Rapport de contrôle d'installations électriques à basse et à très basse tension

RÉF. 106/2025/106351/D01:1

DATE DU CONTRÔLE	**26/05/2025 (13:59 - 14:36)**	AGENT VISITEUR	**Xavier Lepage**
ADRESSE DU CONTRÔLE	**Rue des Trois Piliers 32 - 5002 Namur**	TYPE DE CONTRÔLE	**Visite de contrôle vente ancienne installation (8.4.2.)**

Croquis de position élémentaire et descriptif sommaire des tableaux
Schets elektrische installatie en beschrijvende opsomming elektriciteitsborden
Sur base de ce qui est visible et accessible lors du contrôle – Gebaseerd op wat zichtbaar en toegankelijk is tijdens de keuring

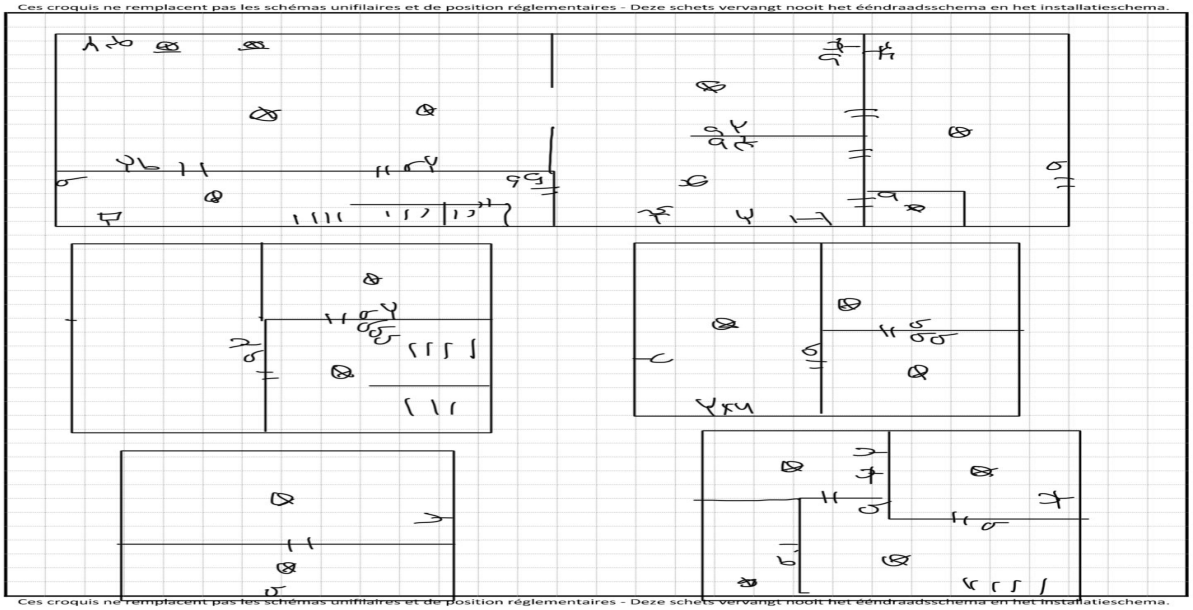
Le ou les socles de prise en défaut sont localisés dans **la cuisine - la cave**
